Mein Zeichen
3115SB3-213.2-303-OASt/BP Nr. 71 Wohnbebauung am Deviner Weg

Vorentwurf - Bebauungsplan Nr. 71 „Wohnbebauung am Deviner Weg“ Frühzeitige Beteiligung der Behörden, sonstigen Täger öffentlicher Belange und Nachbargemeinden gemäß § 4 Abs. 1 bzw. § 2 Abs. 2 BauGB
- Ihre Anzeige per E-Mail vom 05.07.2024 einschließlich Anschreiben vom 04.07.2024
- Meine E-Mail vom 29.07.2024 (Antrag Fristverlängerung)
- Ihre E-Mail vom 01.08.2024 (Bestätigung Fristverlängerung)

hier: Stellungnahme WSA Ostsee

Anlage 1

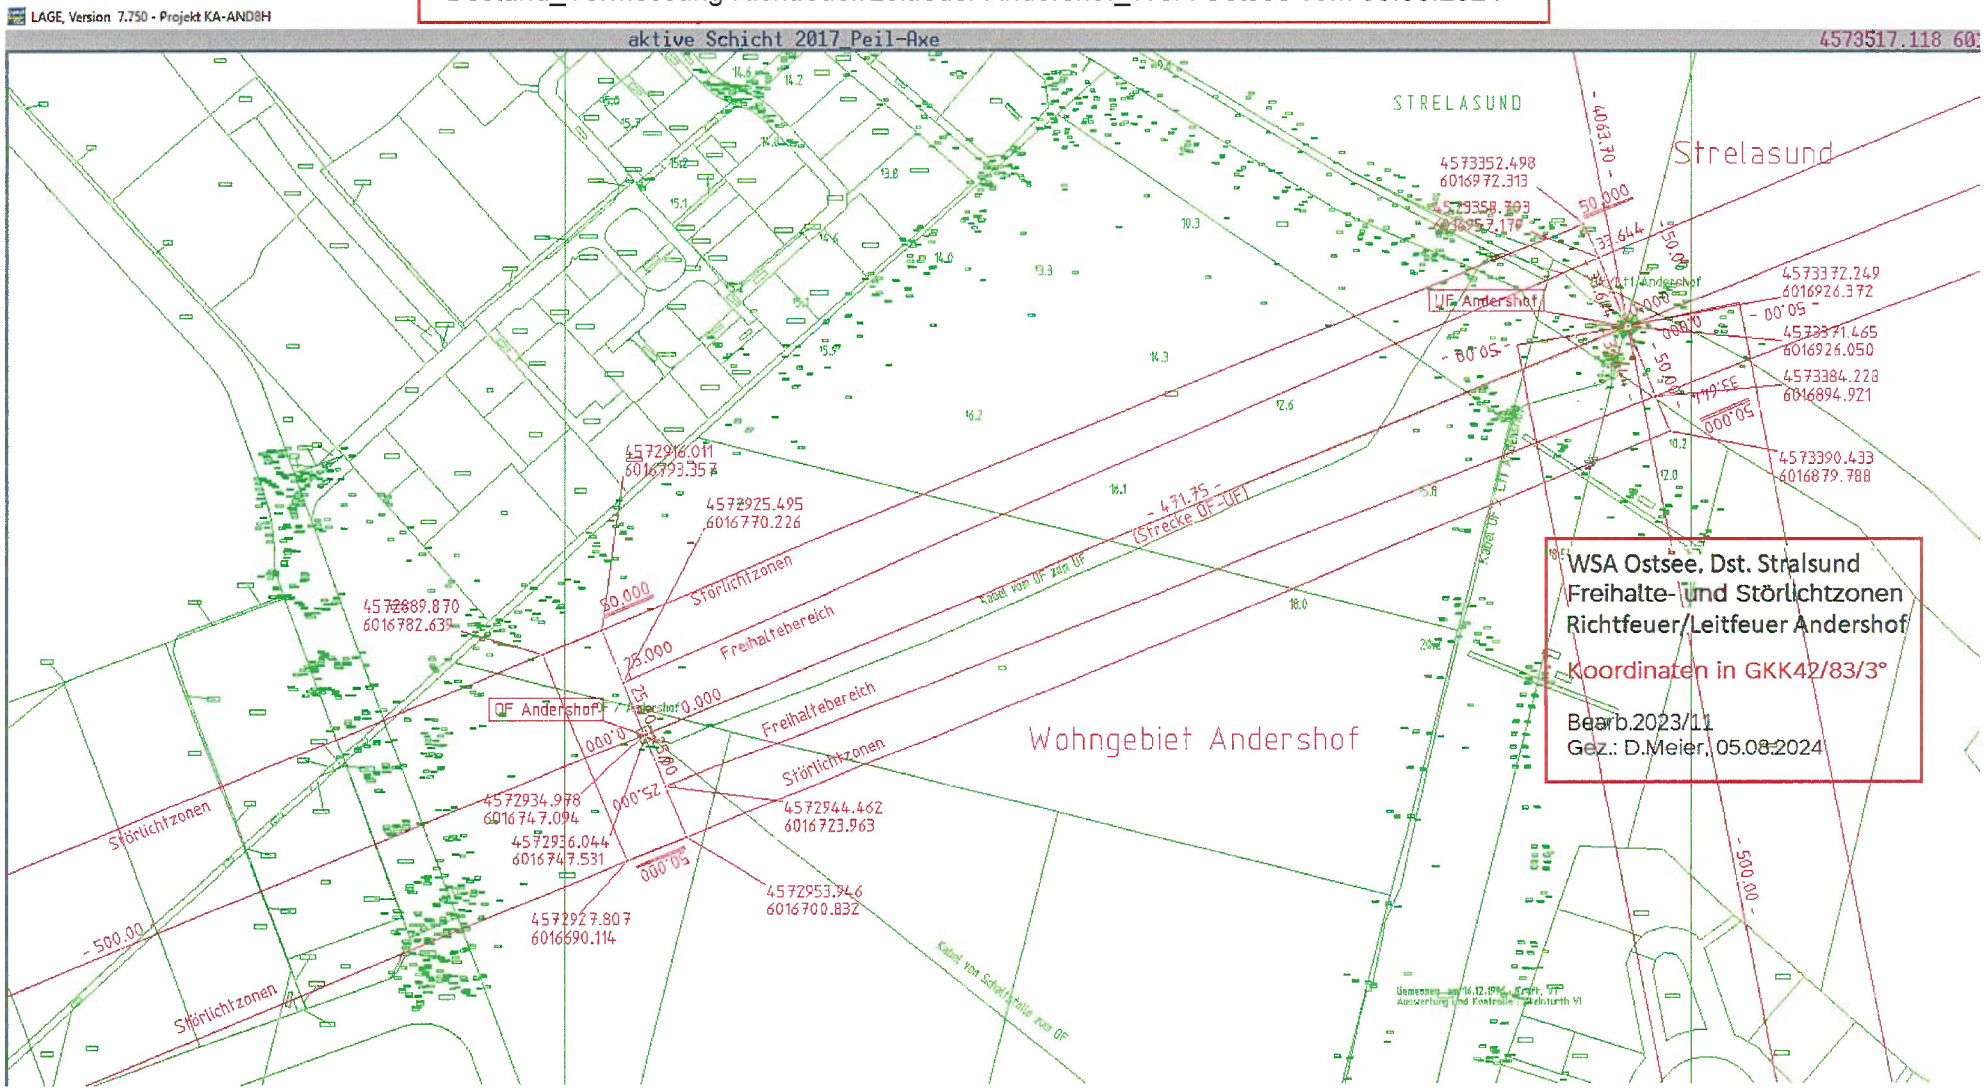
Es ist nach wie vor erkennbar, dass in der beabsichtigten Erweiterung der Wohnbebauung die Freihaltezone der Richtfeuerachse nicht umfänglich dargestellt wurde (gemäß TFV 04 Vorgaben). Die Fläche für die Freihaltezone hat weiterhin erhebliche Auswirkungen auf mögliche Planungen innerhalb des vorgesehenen Bebauungsgebietes. Der Bereich zur Vermeidung von Störlichtern ist entsprechend größer. Die dargestellte Flächenangabe (trapezförmige Fläche) zur Freihaltezone ist in der Planzeichnung zum o. g. Bebauungsplan in korrekter Darstellung anzupassen. Für Ihre weitere Planung kann ich Ihnen die konstruktive Darstellung der Freihalte und Störlichtzonen des WSA Ostsee zum Richtfeuer Andershof zur Verfügung stellen (siehe Anlage 1).

- In der örtlichen Ausprägung der Vorgaben und im Hinblick auf das Geländeprofil erfordert die Einhaltung der Vorgaben, das im Bereich der Freihaltezone keinerlei Bebauung zulässig sein kann, bzw. nur mit Einschränkungen nach Prüfung des Einzelfalles durch das zuständige WSA möglich sein könnte.

Anlage 2

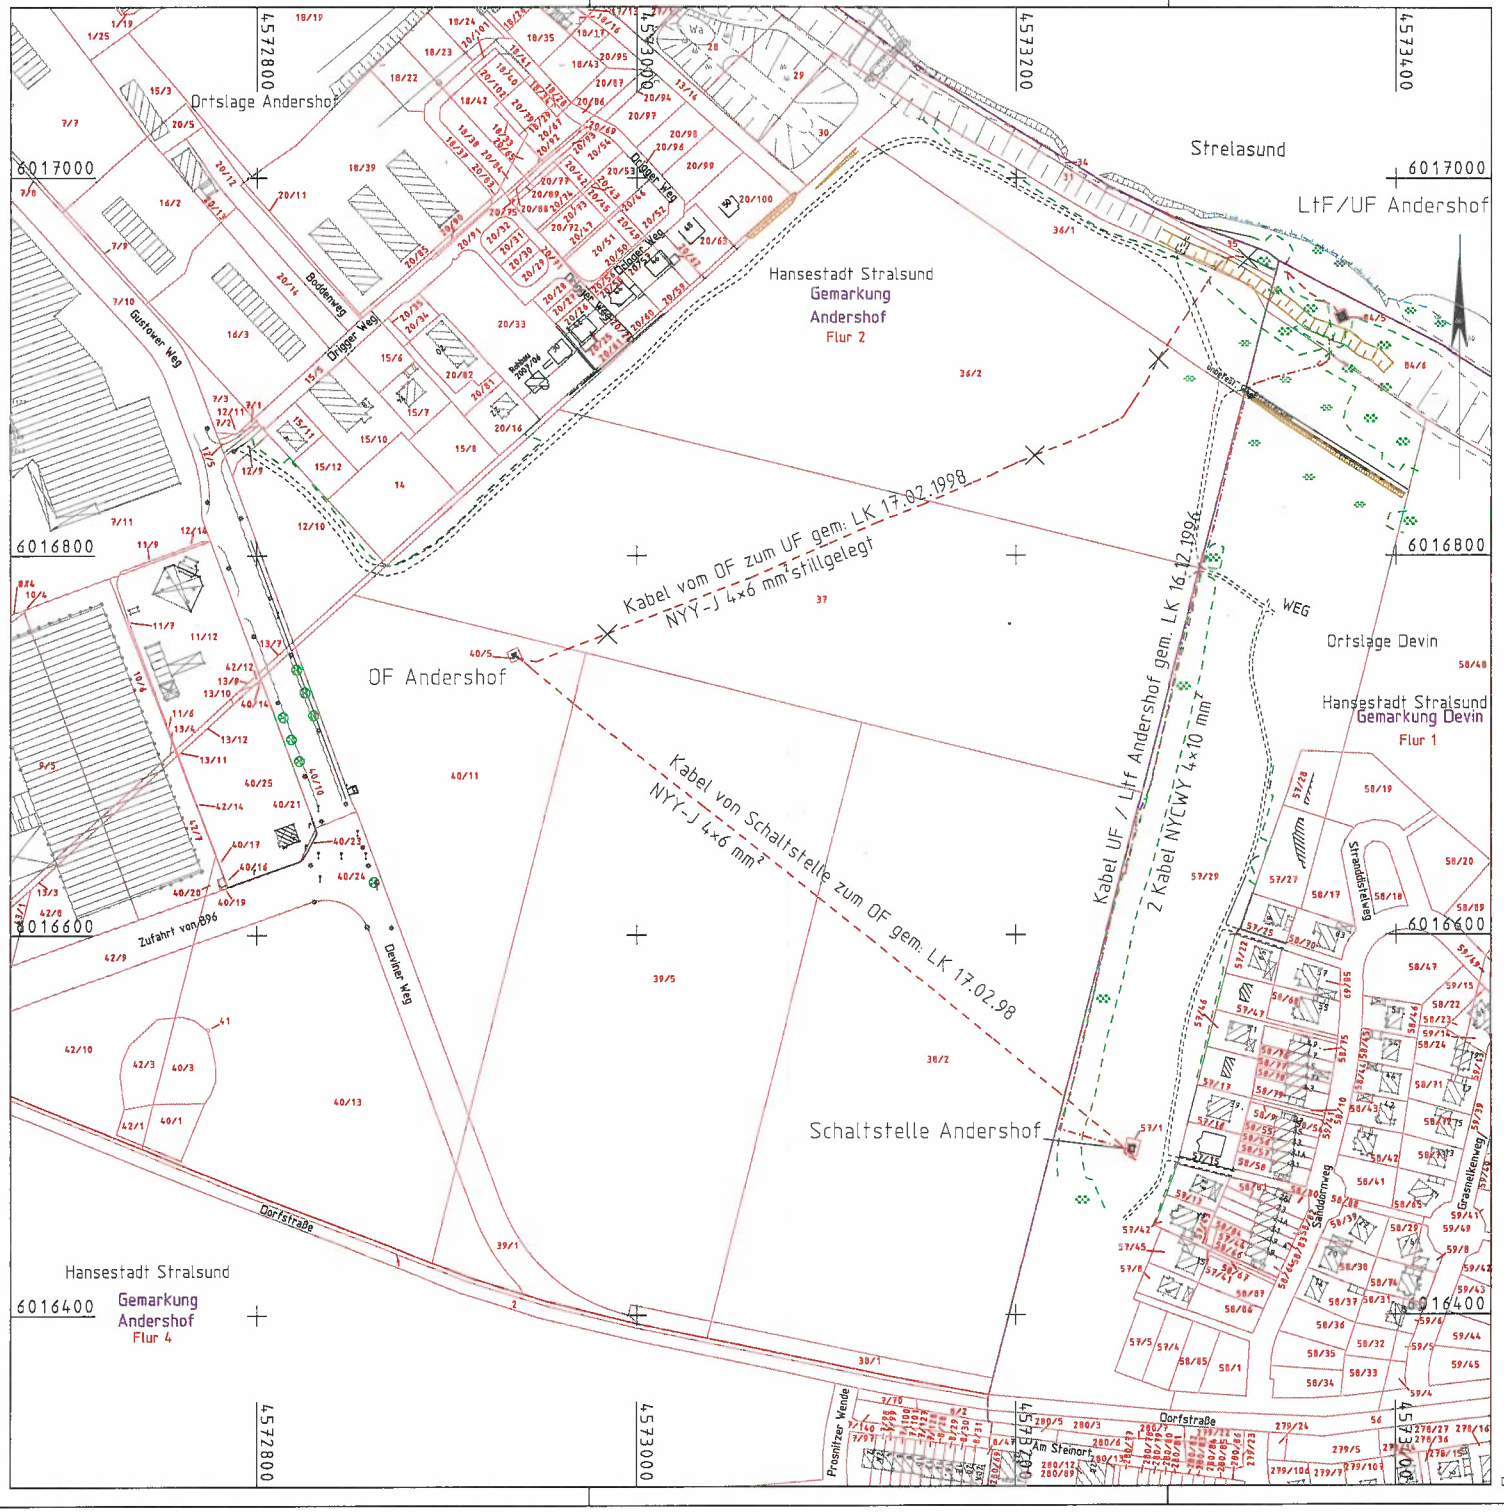
- Es ist sicherzustellen, dass die bisherigen WSV-Eigenen Bestands-Kabelverläufe/Kabel während der Bauphase ausnahmslos zu sichern sind (siehe Anlage 2_Kabellageplan) und auch Nach- bzw. Umverlegungen der Kabel (Trassen) möglich sind. Bei geplanten Erdarbeiten ist das WSA frühzeitig zu beteiligen.
